<b>CONCEPTO TÉCNICO DE REVISIÓN DE ESTUDIOS DE RESPUESTA DE AMPLIFICACIÓN LOCAL DE ONDAS SÍSMICAS</b>	Código:	GPR-FT-09
		Versión:	03
		Código Documental:

1.1	CONCEPTO TÉCNICO No. CT:	5865
1.2	ÁREA:	TÉCNICA Y DE GESTIÓN
1.3	COORDINACIÓN:	INVESTIGACIÓN Y DESARROLLO
1.4	REFERENCIA CRUZADA RADICADO FOPAE:	2010ER8273, 2010ER8637, 2010ER9479
1.5	RESPUESTA OFICIAL No. RO:	42919

2.1	SOLICITANTE:	NESTOR E. CRUZ BANOY CURADURÍA URBANA No.3
2.2	PROYECTO:	PARQUE CENTRAL DE OCCIDENTE
2.3	LOCALIDAD:	10 ENGATIVA
2.4	UPZ:	74 ENGATIVA
2.5	BARRIO O SECTOR CATASTRAL:	EL DORADO
2.6	DIRECCIÓN:	CALLE 64 No. 128 - 90 IN 3
2.7	CHIP:	AAA0141AHJZ
2.8	ÁREA DEL PREDIO APROXIMADA	6952.3 M2
2.9	FECHA DE EMISIÓN:	14 DE JULIO DE 2010
2.10	EJECUTOR DEL ESTUDIO:	JEOPROBE Ltda.

El presente concepto técnico corresponde a la **segunda revisión** realizada por la Dirección de Prevención y Atención de Emergencias, del informe "Informe de Asesoría Geotécnica y Sismológica para la Evaluación de la Amenaza Sísmica del Proyecto Parque Central de Occidente" elaborado por el Ing. Jorge Alberto Rodríguez, a construirse en el predio ubicado en la Calle 64 No. 128-90 IN 3 de Bogotá. Este estudio fue radicado el 11 de Junio d

**Figura 1. Localización del Proyecto Parque Central de Occidente**

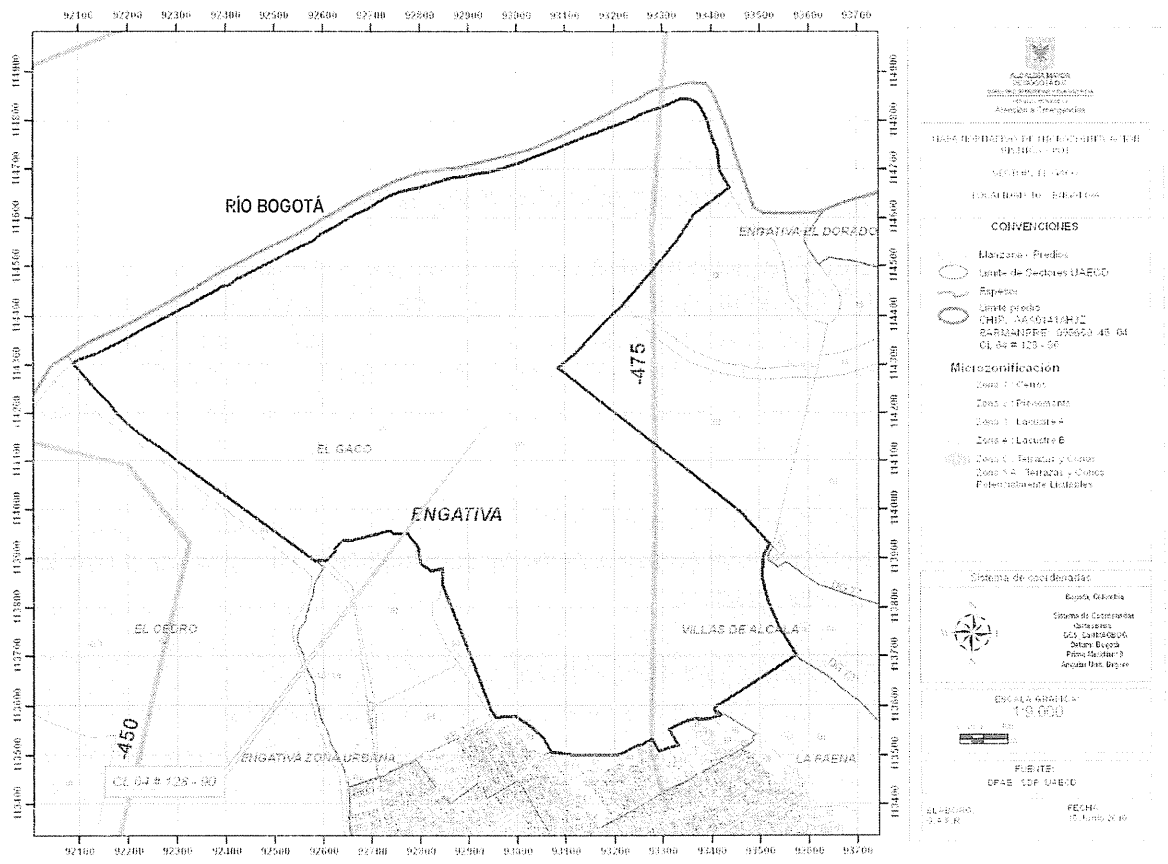
En la Figura 1 del presente concepto se ilustra la localización del lote del proyecto, que corresponde a las siguientes coordenadas planas aproximadamente:

114200 N            92900 E

En los numerales 1.1 y 3.2 del informe, se indica que el sitio del proyecto se encuentra localizado en la Zona 4 – Lacustre B según el Decreto 193 de 2006, lo cual es consistente con la localización presentada en la Figura 1 del presente concepto.

Figura 2. Espectro de diseño recomendado para el Proyecto Parque Central de Occidente.

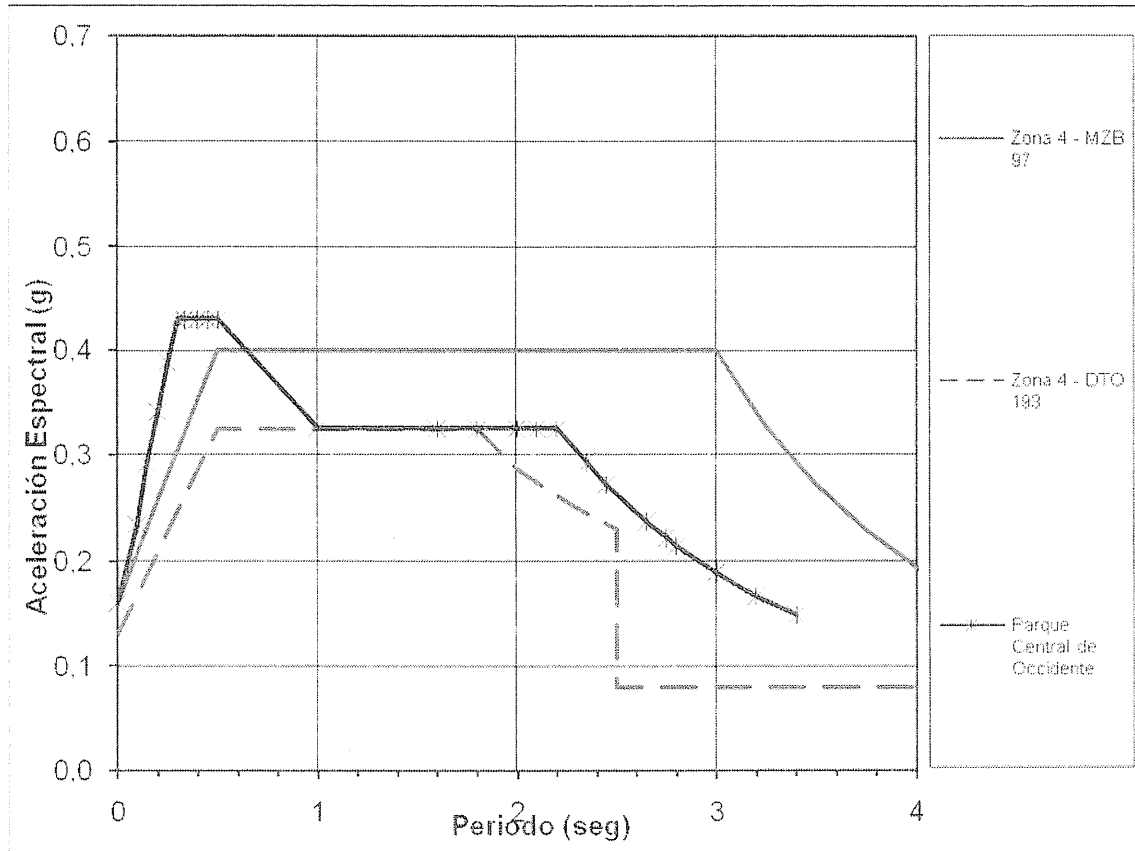
Con base en los resultados de la modelación el consultor recomienda utilizar como espectro de diseño el mostrado en la Figura 3.23 del informe, el cual se presenta en la Figura 2 del presente concepto.

El espectro propuesto inicia en 0.165 g y asciende hasta 0.43 g en 0.3 segundos continuando con este valor hasta 0.55 segundos donde desciende hasta una aceleración de 0.33 g en 0.95 segundos donde se presenta una meseta hasta 2.2 segundos y finalmente se presenta un descenso hasta una aceleración de 0.07 g para un periodo de 5 segundos.

El cumplimiento de este numeral está condicionado a la revisión del numeral 5.7 del presente concepto.

El estudio CUMPLE PARCIALMENTE con este requerimiento.

De acuerdo con la información complementaria del oficio aclaratorio 2010ER9479 de 2 de Julio de 2010, el consultor realiza la evaluación del potencial de licuación y de esta manera responde a los comentarios realizados en el numeral 5.7 del CT-5852 del 22 de Junio de 2010.

El estudio CUMPLE con este requerimiento.
